見解書・再見解書

開発事業の名称	(仮称) 江坂計画
事業区域の位置	吹田市 南吹田4丁目4500番22、25~29、水路、里道
予定建築物	<input checked="" type="checkbox"/> 共同住宅 <input type="checkbox"/> 戸建住宅 <input type="checkbox"/> その他 ()

(仮称) 江坂計画 見解書

下水道用地
別紙：（仮称）江坂計画：東敷地
北東付近拡大図（構想説明資料抜粋）

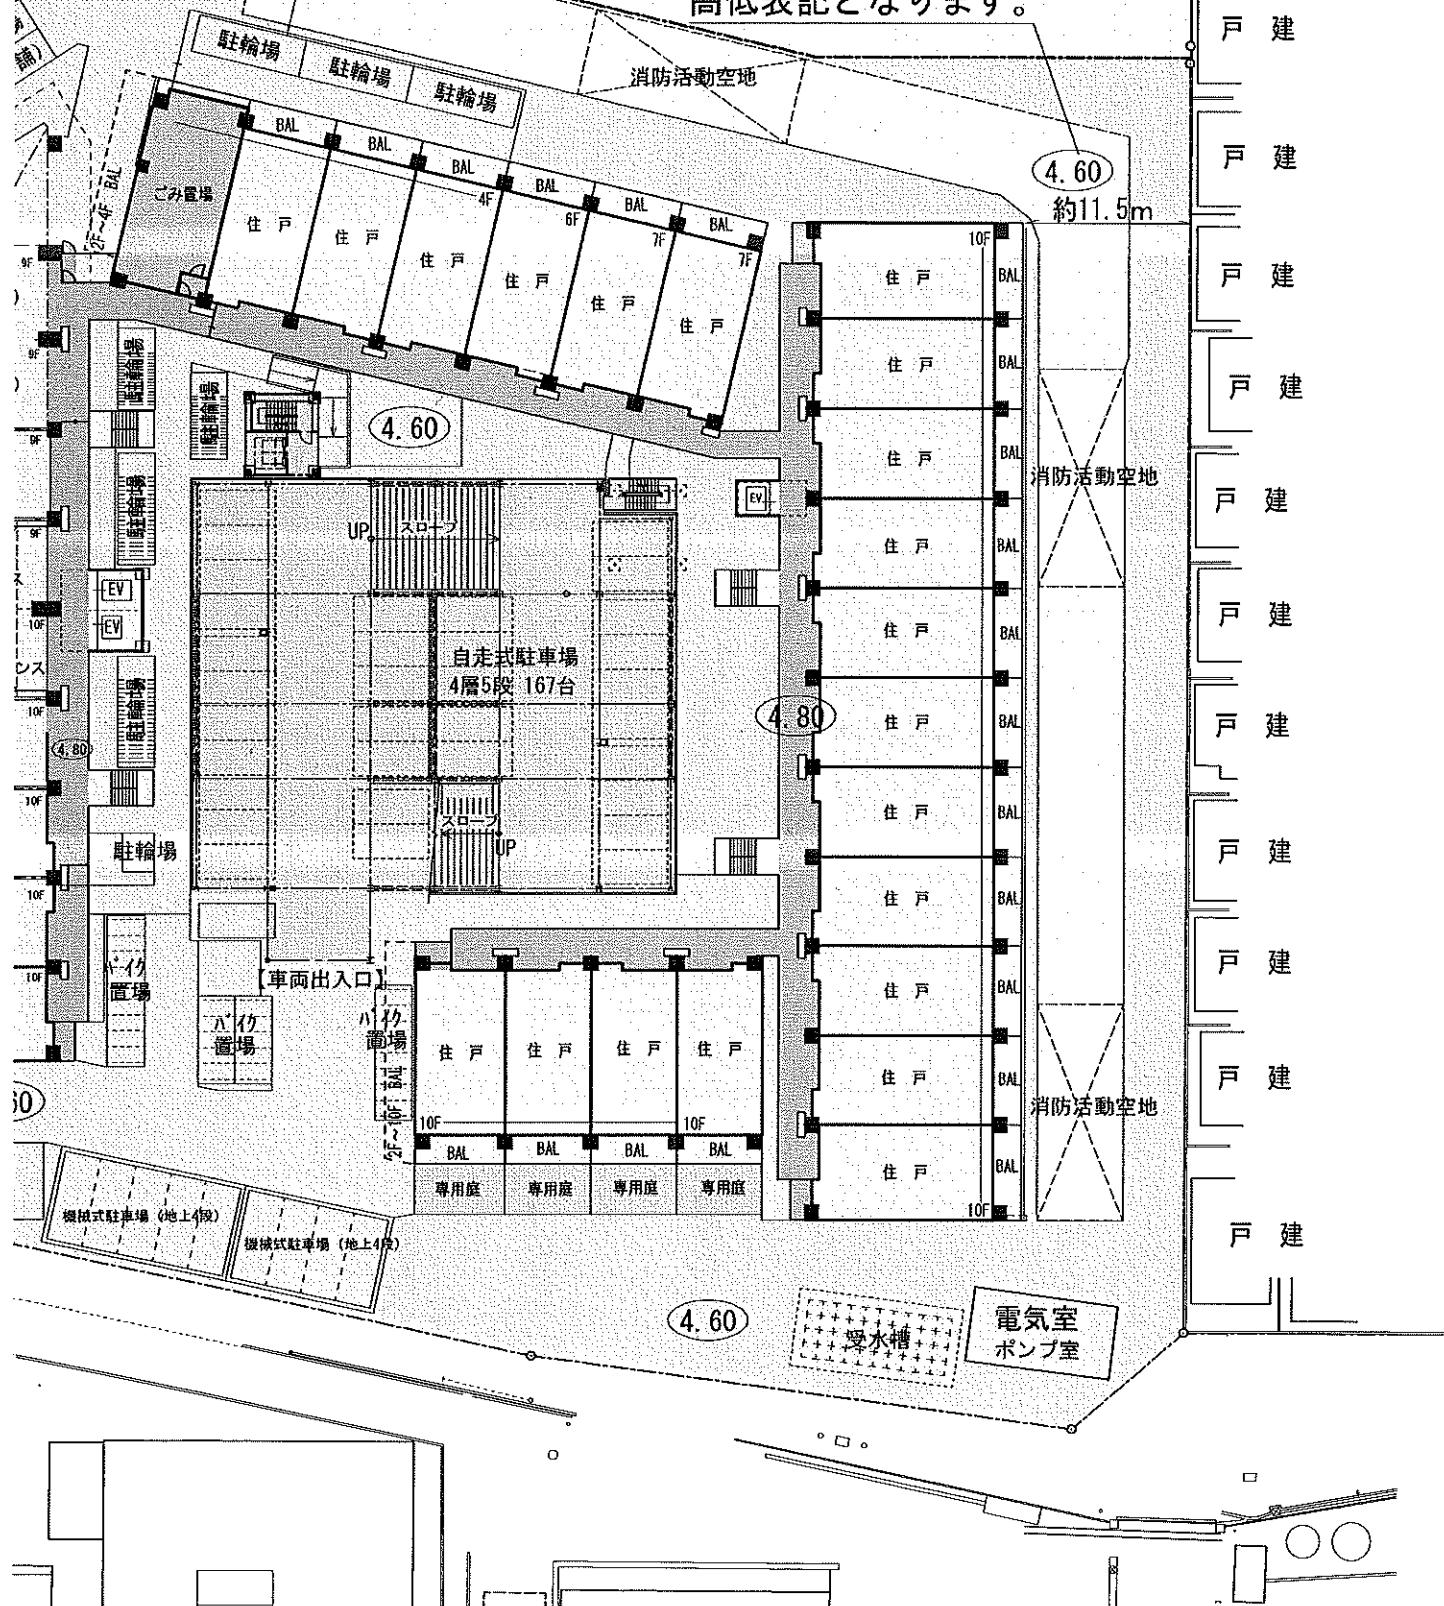
3、又、B棟と住宅との間の消防活動空地が幅4.60mとありますが、こんなに近くする必要はあるのでしょうか?

A、説明資料の土地利用計画図に記載しております(4.60)という数字は計画地盤の高低に関する表記であり、距離の表記ではございません。

B棟のバルコニー面から計画地東側の隣地境界までの離隔距離は約11.5mとなります。(別添資料参照)

こちらの表記は計画敷地の計画地盤に関する
高低表記となります。
